MODIFICACION PUNTUAL NO 12 DE LAS NNSS DE SANTA EULÀRIA DES RIU

**NÚCLEO DE CALA PADA S'ARGAMASSA.
EJECUCIÓN DE LA SENTENCIA 706/2016 DE LA SECCIÓN QUINTA DE LA SALA DE LO CONTENCIOSO-
ADMINISTRATIVO DEL TRIBUNAL SUPREMO.**

**TRAMITE AMBIENTAL
MEMORIA JUSTIFICATIVA
MEMORIA DE PARTICIPACIÓN PÚBLICA E INFORMES DE OTRAS ADMINISTRACIONES
ANEXOS**

Propuesta presentada

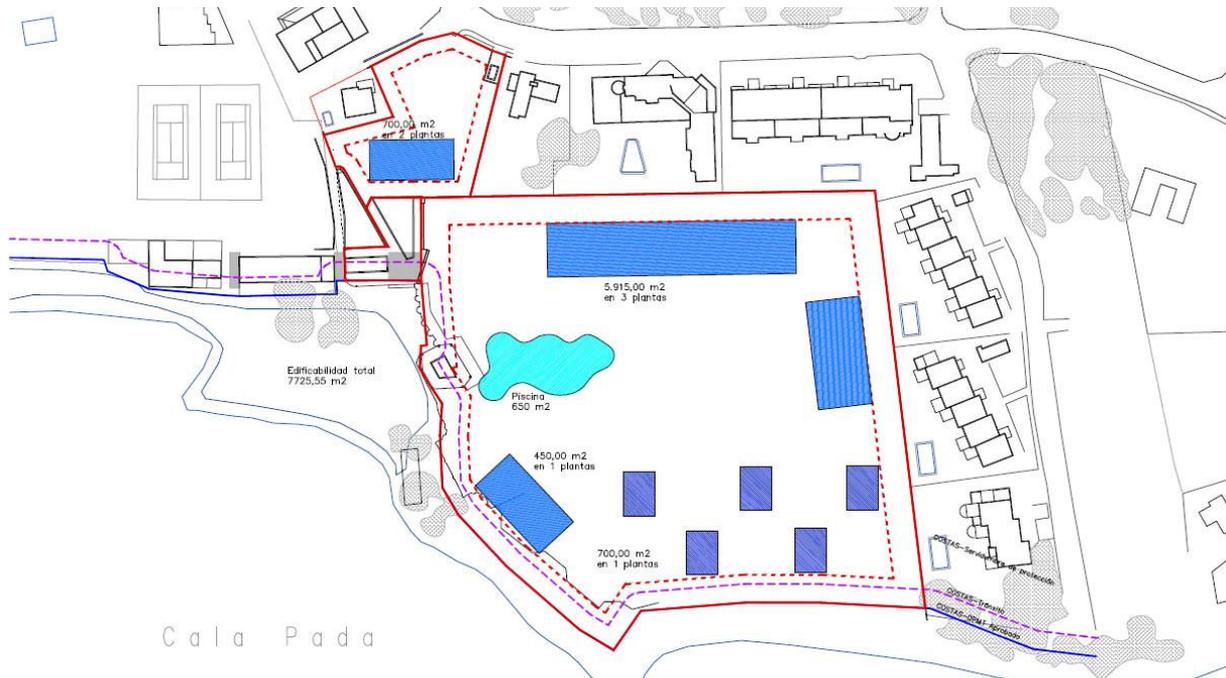
a. Como complemento de las alegaciones presentadas en fecha 05.06.2020 se aportan cuatro

propuestas técnicas de actuación alternativa sobre los terrenos que fueron exhibidas durante la reunión llevada a cabo en fecha 29.06.2020.

b. Dichas propuestas se adecuan al contenido y a los términos de la Sentencia 706/2016 del TS de fecha 30.03.2016.

6.2.1 Resumen:

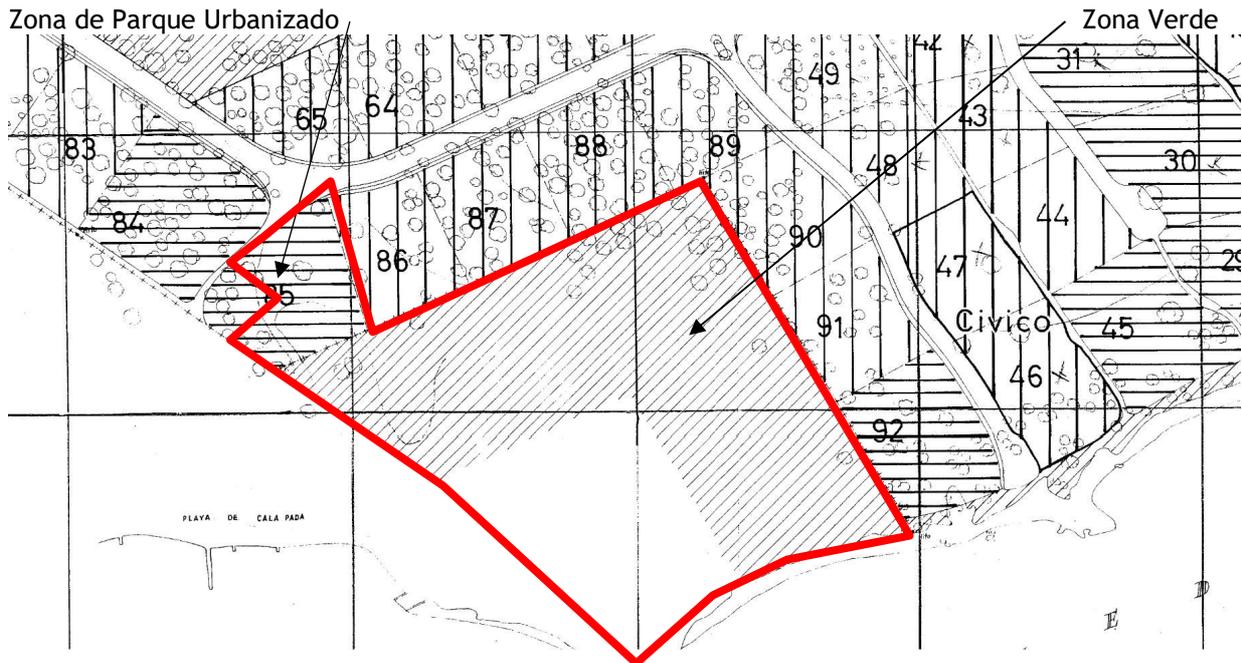
1 La memoria establece como objetivo ejecutar una sentencia judicial para lo que debe de incrementarse el aprovechamiento de los terrenos del recurrente a cuyo fin se delimita una UA discontinua que se tipifica como actuación aislada afirmándose que no puede interpretarse que la modificación suponga un incremento del techo edificable, por ser la primera vez que se establece.

2 Hay cuestiones que no quedan suficientemente justificadas y que pueden inducir a conclusiones erróneas:

- a. En la documentación no figura la situación previa a las NNSS de 2011 que permitiría conocer si hay incremento de aprovechamiento respecto al planeamiento anterior.
- b. Si como se dice en la memoria se establece por primera vez, hay que considerar que si se da un incremento de aprovechamiento, por lo que no puede tratarse de una actuación aislada y debería justificarse el cumplimiento de los deberes del artículo 29 de la LUIB respecto al incremento de aprovechamiento.
- c. Debería de aclararse si la sentencia determina que no es necesario establecer nuevos deberes.

3 Por tanto se detectan una serie de carencias en la justificación de la modificación que hacen que no se ajuste a lo previsto en la LUIB por lo que no se puede informar favorablemente, sin perjuicio de que no se detecte que el contenido de la modificación afecte a aspectos de la ordenación urbanística o territorial sobre los que, en función de las competencias que ostenta, deba pronunciarse la Dirección General.

3 A la vista de lo expuesto resulta claro que de las determinaciones de la MP 12, que fijan el aprovechamiento de los terrenos en 0,35 m²/m², no se deriva incremento del aprovechamiento definido para los mismos por el planeamiento anterior, sino más bien lo contrario, por lo que carecen de todo fundamento las aseveraciones del informe respecto de la consideración de la actuación como una actuación aislada y, por ende, respecto de la necesidad de justificación del cumplimiento de los deberes que establece el artículo 29 de la LUIB.

6.3.2 Departamento de Gestión del Territorio, Infraestructuras Viarias y Lucha contra el Intrusismo. Sección de Territorio. Informe de fecha 10.08.2020.

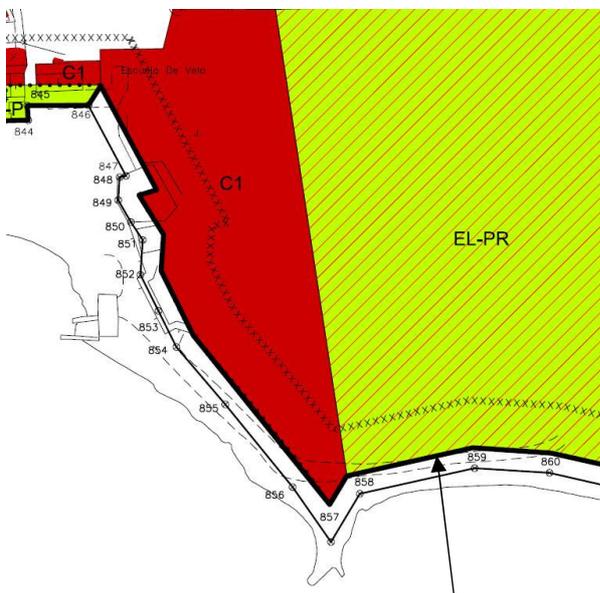
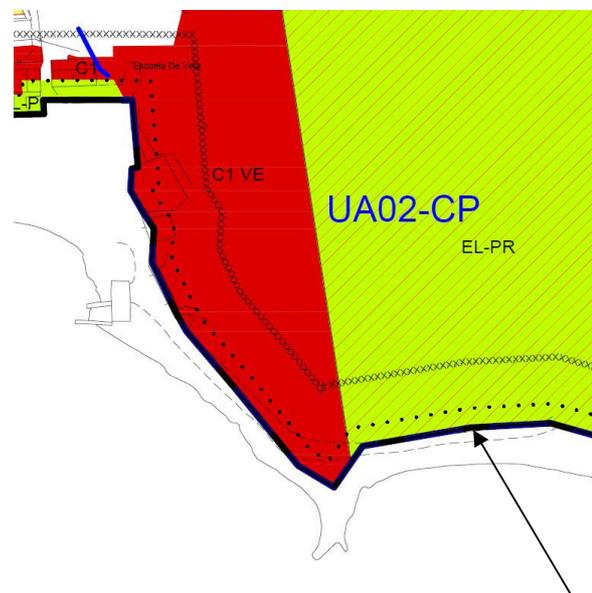
1 El proyecto modifica el límite del suelo urbano al este de los terrenos calificados como C1 VE trasladando dicho límite hasta el del DPMT mientras en la documentación vigente el límite parece que coincide con la servidumbre de tránsito, alteración que no se motiva ni se cita en la Memoria y que implica afectar a determinaciones estructurantes de las NNSS vigentes por lo que, de mantenerse en la documentación objeto de aprobación definitiva, tal aprobación corresponderá al Consell Insular d'Eivissa.

2 Las potestades otorgadas al estudio de detalle de la UA-02CP exceden ampliamente de las posibilidades de tal figura de planeamiento, no siendo este instrumento el indicado para concretar la ordenación en el sentido que se pretende, ya que sólo puede emplearse para la adaptación y reajuste de alineaciones y rasantes y para la ordenación de los volúmenes, respetando siempre las determinaciones del planeamiento jerárquicamente superior, por lo que deberá de adoptarse una solución que evite atribuir a dicho estudio de detalle contenidos que la legislación urbanística no le otorga, como realizar la ordenación completa del ámbito a través de la presente MP 12 y adecuar a ello el resto de la documentación, en especial la memoria.

1 En relación con la modificación del límite de suelo urbano a que el punto 1.1 anterior se refiere, tal determinación no obedece a voluntad alguna del planificador de alterar la ordenación actualmente vigente sino que es la mera corrección del error en que se incurrió en la documentación elaborada para la aprobación definitiva de las NNSS vigentes en la que, en esta pieza de terrenos, que resultó incorporada al suelo urbano en la última fase de la tramitación de las NNSS como consecuencia de la ejecución de la sentencia 433/2014 del TSJIB, el límite del suelo urbano se trasladó por error hasta el límite de la servidumbre de protección de 6 m en vez de disponerlo, tal y como se efectúa en el resto de los terrenos del núcleo colindante con ellos y como se concreta asimismo en la totalidad del resto del término municipal, de forma coincidente con el límite del DPMT, error este que ahora se corrige.
